## 改善箇所説明図

### 不具合発生箇所

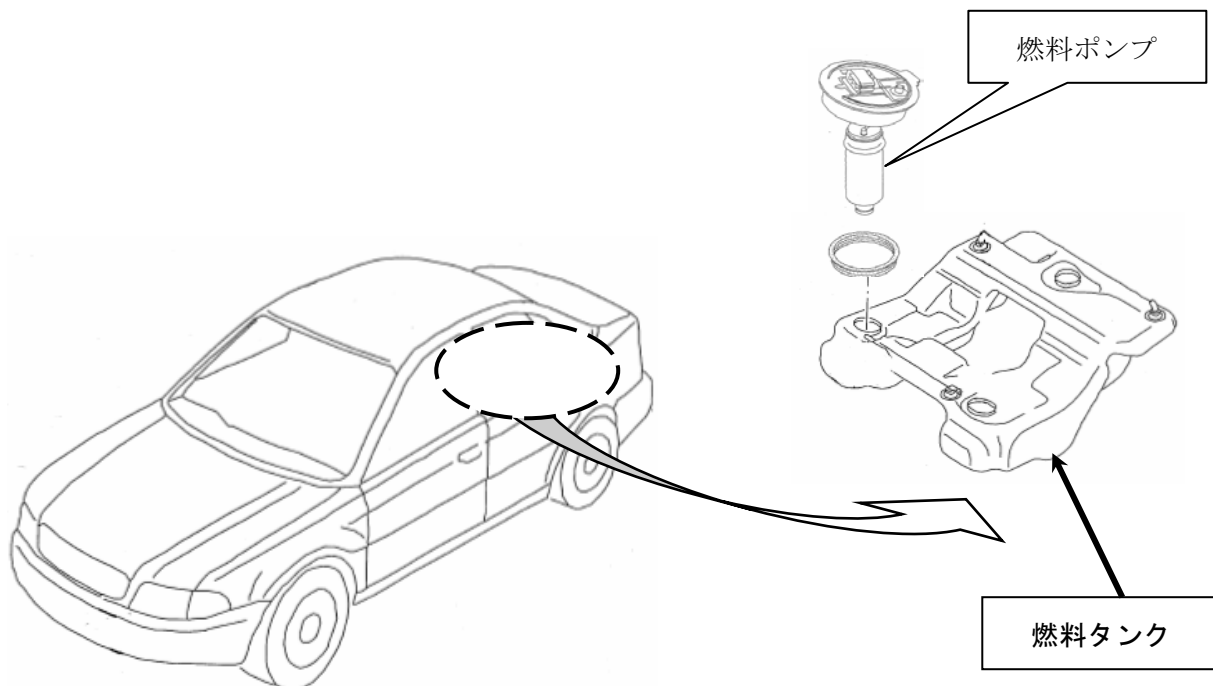
燃料ポンプ内のモータにおいて、カーボンブラシの材質が不適切なため、カーボンブラシが早期に摩耗するものがある。そのため、そのまま使用を続けると摩耗が進行し、最悪の場合、燃料ポンプが作動しなくなり、原動機が停止して再始動不能となるおそれがある。

全車両、燃料ポンプを点検し、該当するポンプが装着されていた場合、良品と交換する。

識別： キャンペーンステッカーに「20M1、日付（西暦・月・日の順）、ワークショップスタンプ」を記入し、スペアタイヤ収納部左側面に張付ける。
